Variante A, suite parentale

Variante B, vivre et ranger

Variante A en images de synthèse

Questions pour l’architecte

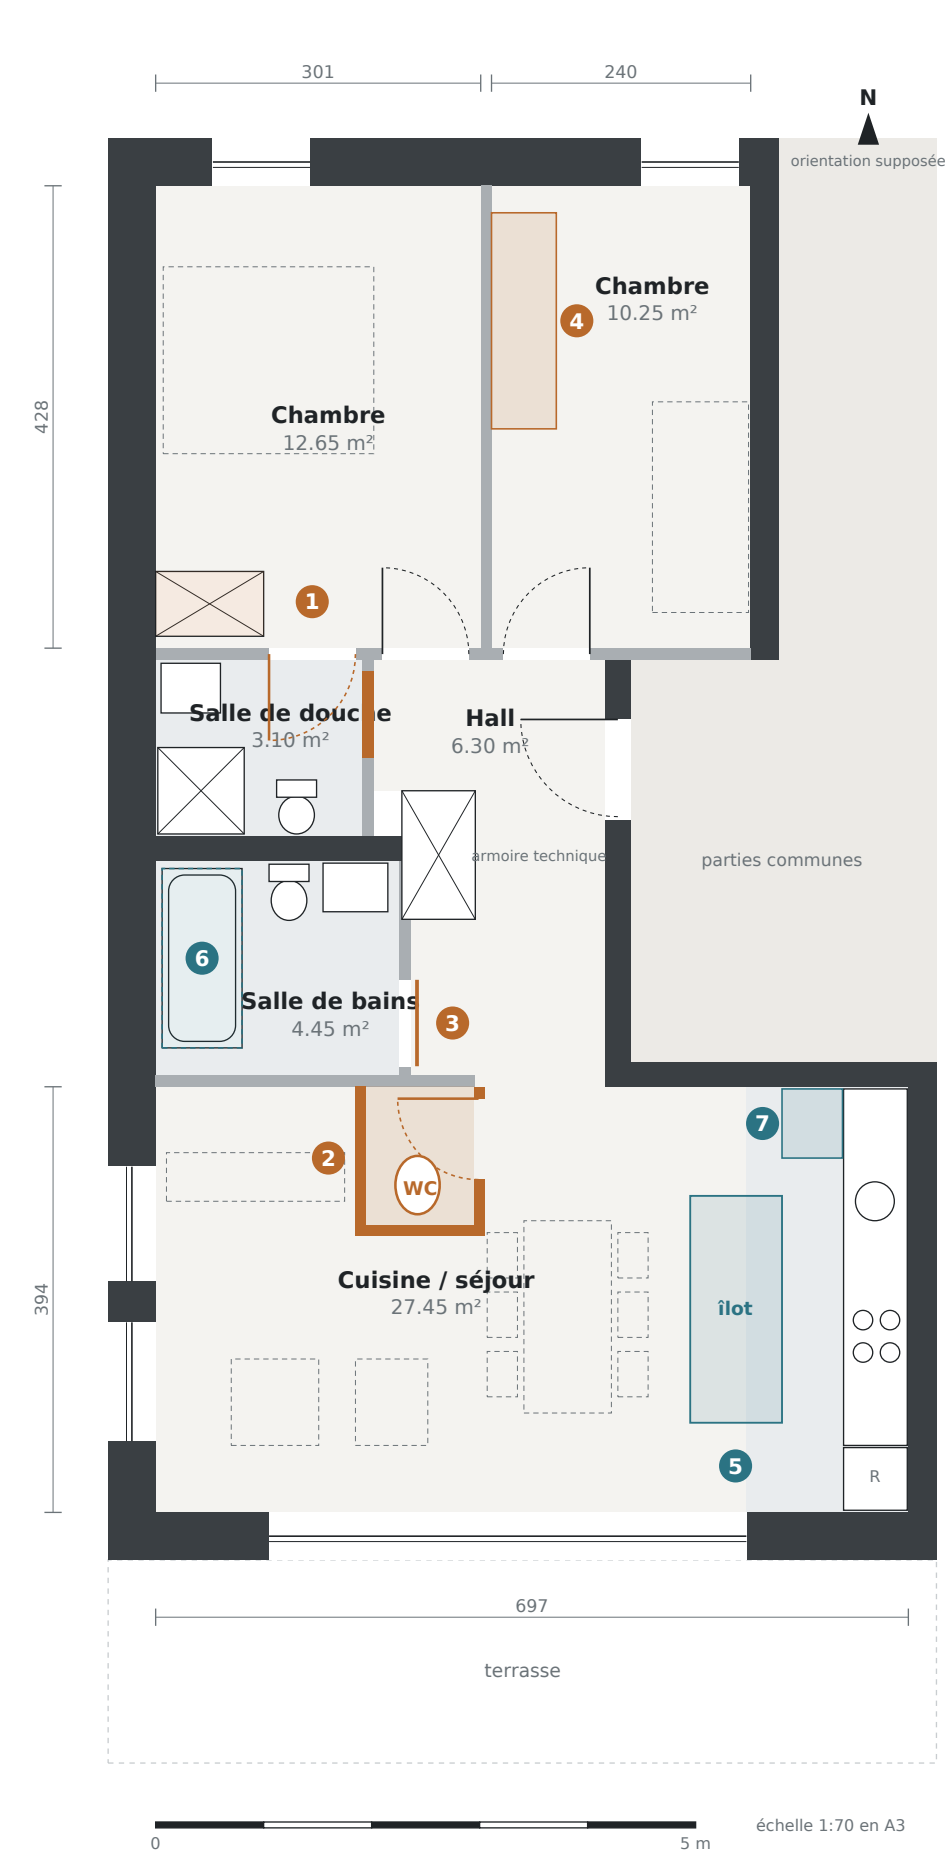
- 1 Suite parentale**
Porte de 80 cm entre la grande chambre et la salle de douche. L'accès depuis le hall est refermé. L'armoire de la chambre passe de 1.50 à 1.00 m.
- 2 WC invités indépendant**
Environ 0.90 × 1.20 m, adossé à la salle de bains dans l'angle du séjour, porte vers le dégagement. Séjour réduit d'environ 1.3 m².
- 3 Porte coulissante**
Salle de bains, en applique ou à galandage dans la cloison sèche.
- 4 Placard intégré**
Chambre 2, 60 cm de profondeur sur 2.00 m.
- 5 Îlot de cuisine**
0.85 × 2.10 m, table déplacée de 55 cm, passage d'environ 1.10 m conservé.
- 6 Douche à l'italienne (option)**
À la place de la baignoire, pente dans la chape à valider.
- 7 Colonne lave-linge et sèche-linge**
Dans l'agencement de cuisine, sur l'attente prévue pour la machine à laver.

Structure
Aucune intervention sur les murs porteurs (façades 44 cm, béton 23 à 26 cm). Seules des cloisons sèches de 100 ou 125 mm sont créées, percées ou fermées.

Sanitaire
Un WC supplémentaire à raccorder à la colonne de chute de la salle de bains, avec ventilation primaire. Le WC de la salle de douche devient privatif. Option douche à l'italienne avec receveur extra-plat.

Chauffage
Chauffage au sol par pièce : le WC invités est pris sur la boucle du séjour ou alimenté par une boucle courte. Aucune fixation de l'îlot dans la chape chauffante sans repérage préalable.

Ventilation
Simple flux hygroréglable : une bouche d'extraction à ajouter dans le WC invités. Les portes gardent leur détalonnage de 10 mm, y compris la nouvelle porte de la suite.

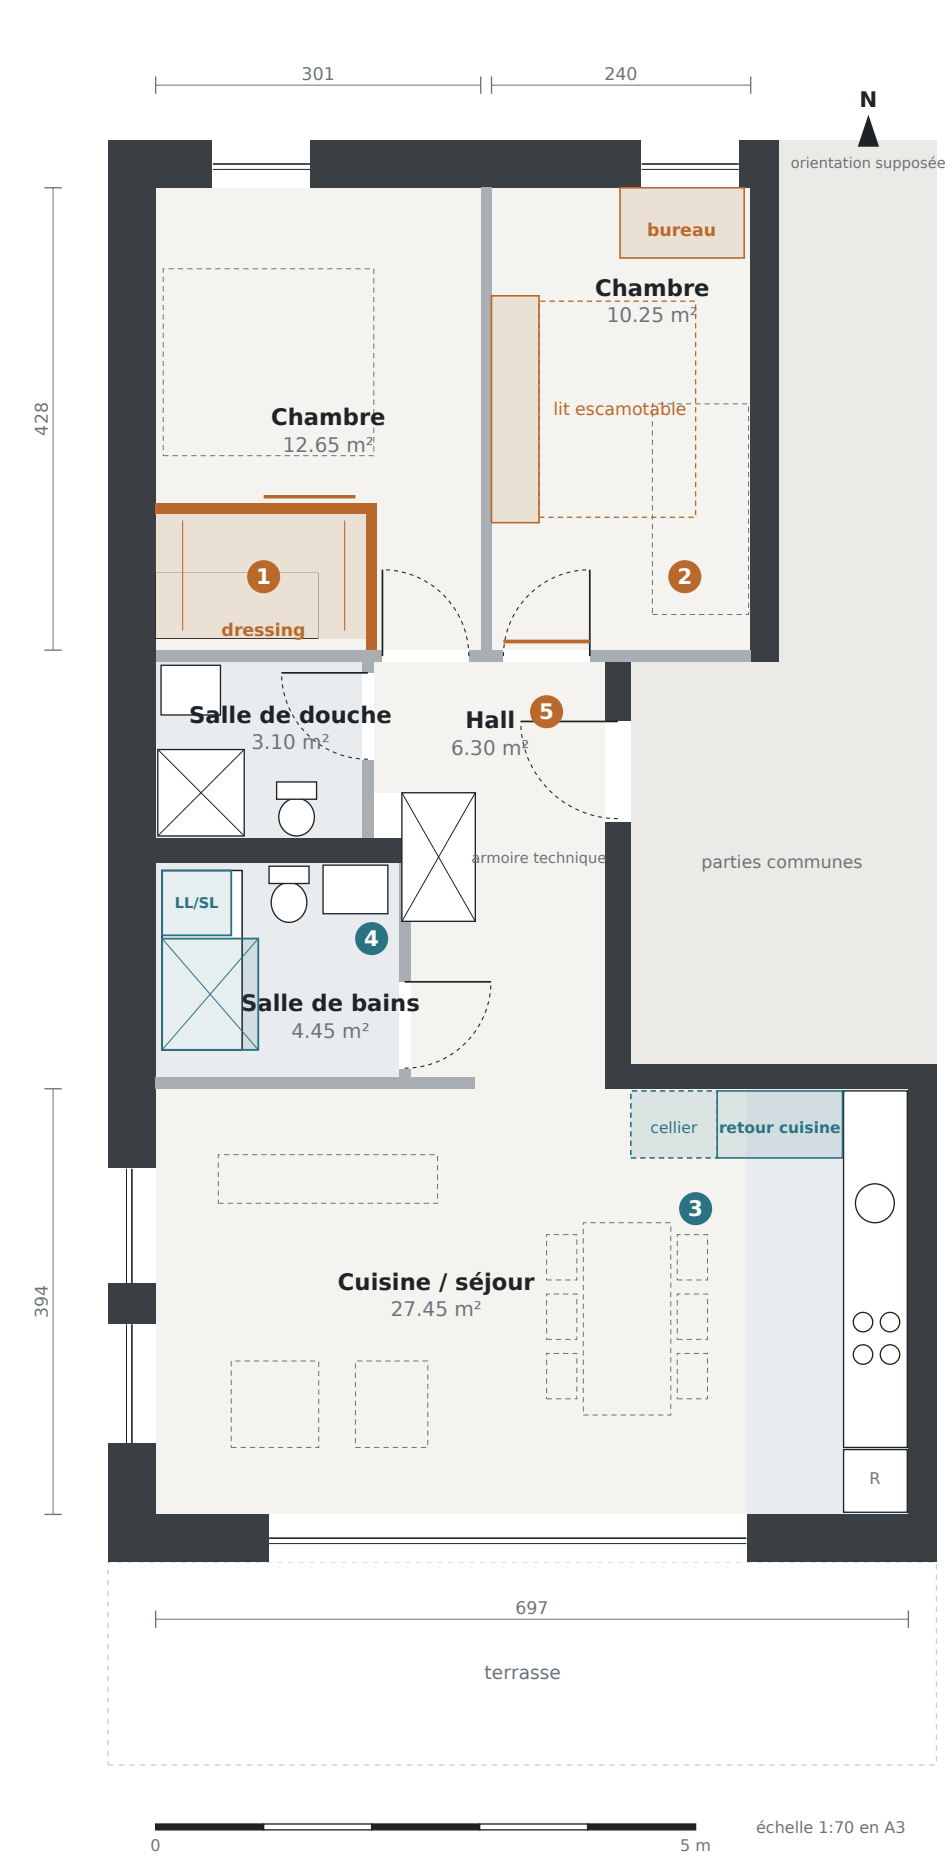
Vue aérienne coupée : la suite parentale (1), le WC invités adossé à la salle de bains (2), la porte coulissante (3), le placard (4), l’îlot (5), la douche à l’italienne en option (6) et la colonne de machines (7).

Vue depuis le séjour vers le dégagement : le volume du WC invités prend l’angle du séjour, la table est déplacée de 55 cm pour garder le passage vers la cuisine.
